Tech Bulletin 23: Sicherheits-Check - GX / GXi Funktion der Faltschließe

Juli 2020

Betroffene Produkte: alle GX und GXi mit der Rahmennummern unter 917463

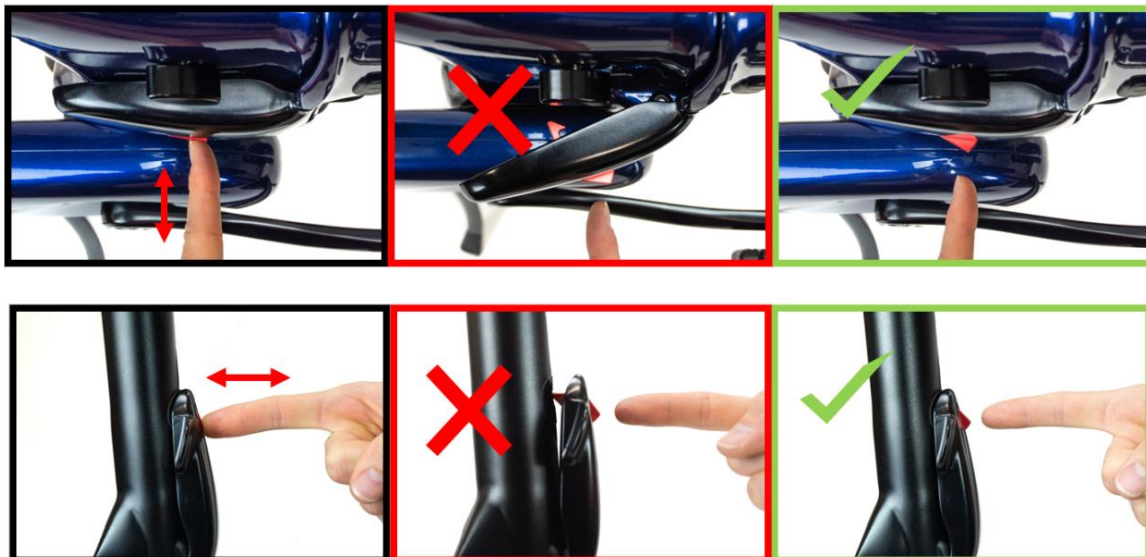
Sie müssen die Faltschließe im Rahmen der regelmäßigen Benutzer-Inspektion alle 3 Monate überprüfen und gegebenenfalls anpassen. Sie müssen ebenfalls den aktuellen Detent Pin mit dem schwarzen Kopf durch den neuen Frame Detent Pin ersetzen. Dieser hat wie unten auf dem Foto dargestellt ein silbernes Köpfchen.
